Spectera

Notas de la versión de firmware - Versión 1.2.6

Version 1.2.6

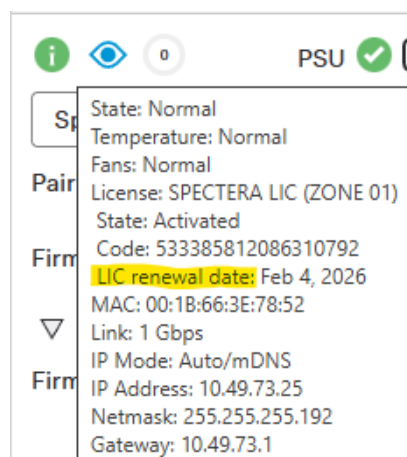
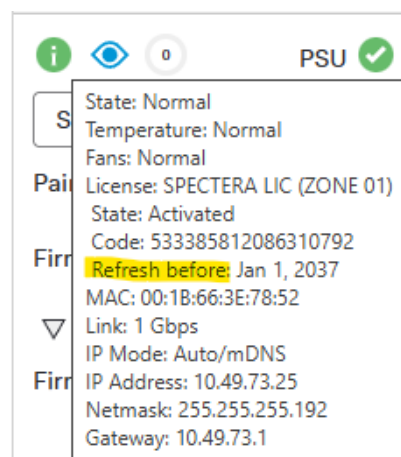
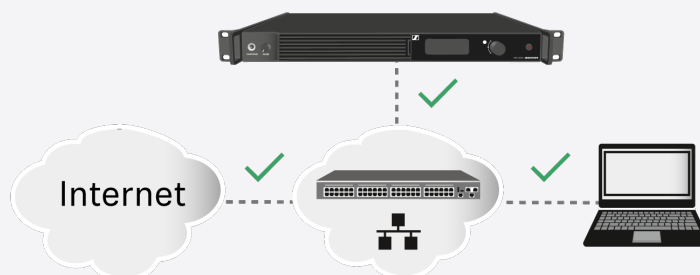
- Compatibilidad con la renovación automática de licencias emitidas antes del 20 de noviembre de 2025.

La renovación de la licencia se mostrará en el estado del dispositivo después de un tiempo:

Antes de la actualización:

Después de la actualización:

- i** La renovación de la licencia requiere una conexión directa a Internet con el dispositivo.
